作業件名：「平成 22 年度耐震設計審査指針改訂に伴う島根原子力発電所の津波に対する安全性評価」（変更）

実施計画書

変更契約

変更引合仕様書

図 1 津波に係るクロスチェック解析の全体フロー

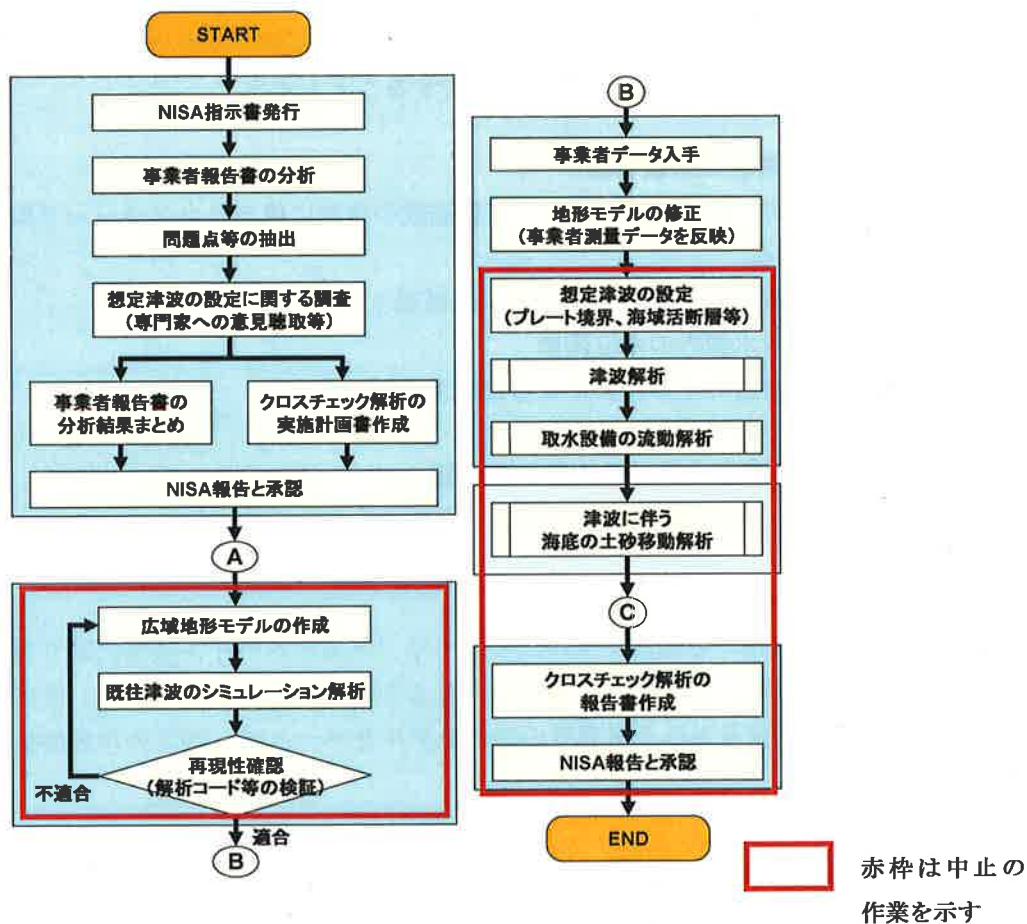
これらの作業のうち、3月17日以後に予定していた図 1 の赤枠内の作業を上記 1.3 の理由により中止する。
